Oznaczenie i numer postępowania: „**Wykonanie robót budowlanych polegających na przebudowie skweru E. Woyniłowicza w Bydgoszczy (Program BBO)**” - **WZP.271.7.2024.B.**

Na podstawie art. 284 ust. 1 ustawy z dnia 11.09.2019 r. Prawo zamówień publicznych (tekst jedn. Dz. U. z 2023 r., poz. 1605 ze zm.) Zamawiający przedstawia zadane pytania i udziela odpowiedzi:

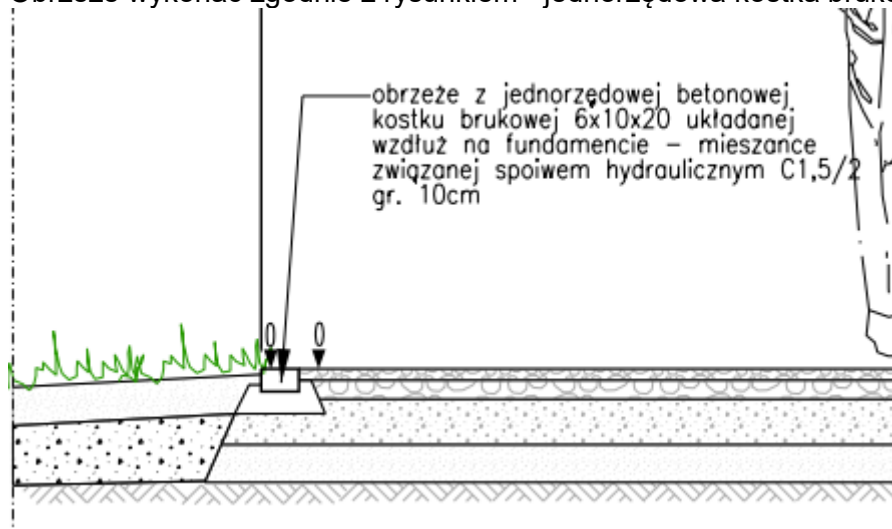
Ze względu na różnicę w obrysie zakresu robót na PZT a Projekcie nasadzeń prosimy (północno zachodni fragment działki) o wskazania właściwego projektu obejmującego zakres przedmiotowego zadania.

Zakres objęty postępowaniem zaznaczony jest kolorem różowym na rys. PZT-1.
